**[ID\_VIP: 9909] TROIA (FG), LUCERA (FG):** Progetto di un impianto agrivoltaico, denominato "Impianto Agrivoltaico Troia San Giusta", della potenza complessiva di 32,62 MW, da realizzarsi nel Comune di Troia (FG), in località "San Giusta", e delle relative opere di connessione alla RTN, ricadenti anche nel Comune di Lucera (FG).  
Proponente: Tozzi Green S.p.A.

Procedura di Valutazione di Impatto Ambientale ai sensi dell'art. 23 del D.Lgs. 152/2006.  
Richiesta integrazioni Soprintendenza Speciale per il PNRR (MiC)

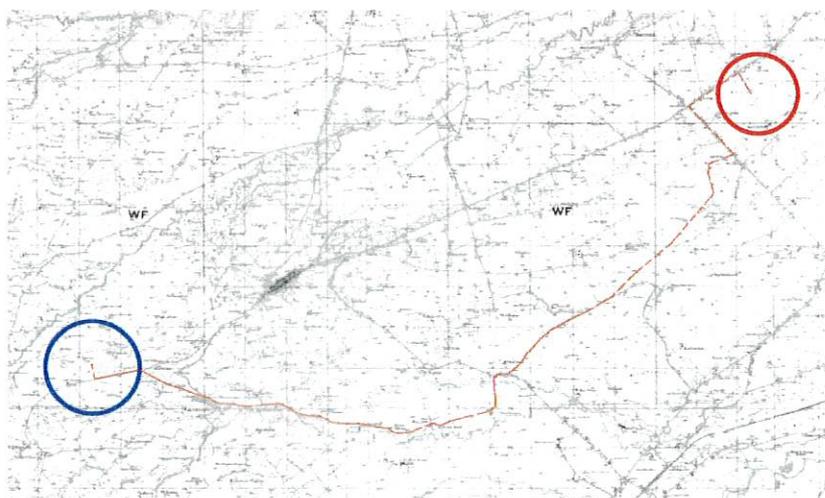
- 1.a) **Elaborazione e integrazione delle cartografie di inquadramento generale** con inserimento su base IGM, CTR e ortofoto, in idonea scala al fine di avere una completa panoramica dell'opera, sufficientemente dettagliata di tutte le componenti dell'impianto in oggetto. A titolo esplicativo, l'elaborato "*Inquadramento generale Corografia IGM*", di cui si riporta di seguito uno stralcio, non riporta indicazioni relativamente all'impianto in esame e alla SSE.
